ZZP.ZP.50.162.802.19

Dotyczy: termomodernizacja i przebudowa budynku Głównej Biblioteki Lekarskiej im. Stanisława Konopki przy ul. Chocimskiej 22 w Warszawie; znak sprawy: ZZP-162/19

Zakład Zamówień Publicznych przy Ministrze Zdrowia zgodnie z art. 38 ust. 2 ustawy *Prawo zamówień publicznych* (Dz. U. z 2018 r., poz. 1986) - dalej „ustawy pzp”, informuje, iż do Zamawiającego wpłynęły pisemne zapytania Wykonawców dotyczące zapisów treści specyfikacji istotnych warunków zamówienia.

Rys. nr:
17

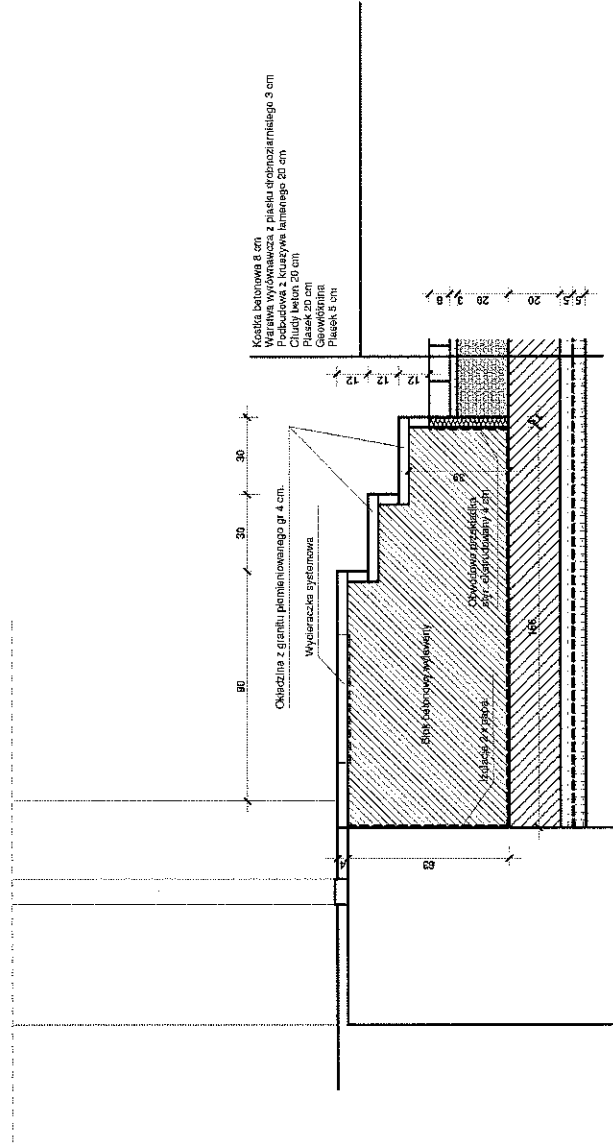
„Granit płomieniowany - jaki wymiar płyt? Producent?”

Granit płomieniowany, producent do zatwierdzenia przez Zamawiającego na etapie realizacji zadania, wymiary płyt podano na rysunku nr 17 dokumentacji projektowej

ZESTAWIENIE STOLARKI I ŚLUSARKI DRZWIOWEJ

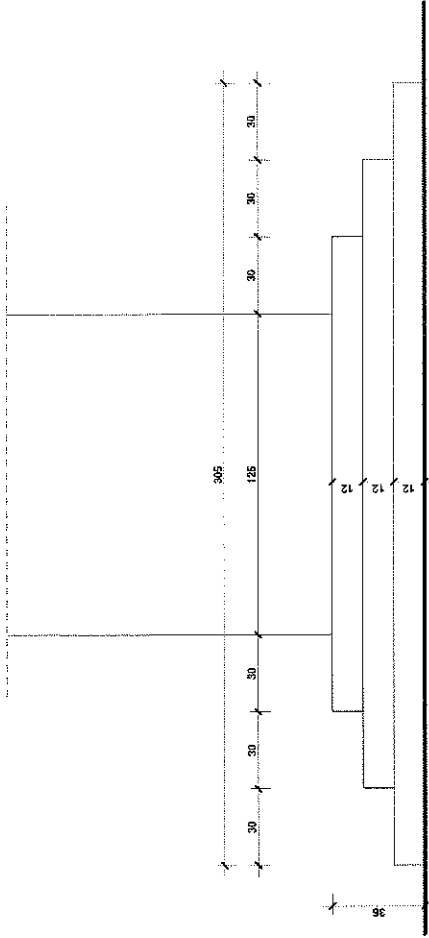
„Czy posiadają Państwo zestawienie stolarki drzwiowej i okiennej lub zdjęcia?”

Zestawienie stolarki i ślusarki okiennej i drzwiowej stanowią rysunki 22 i 23 dokumentacji projektowej.
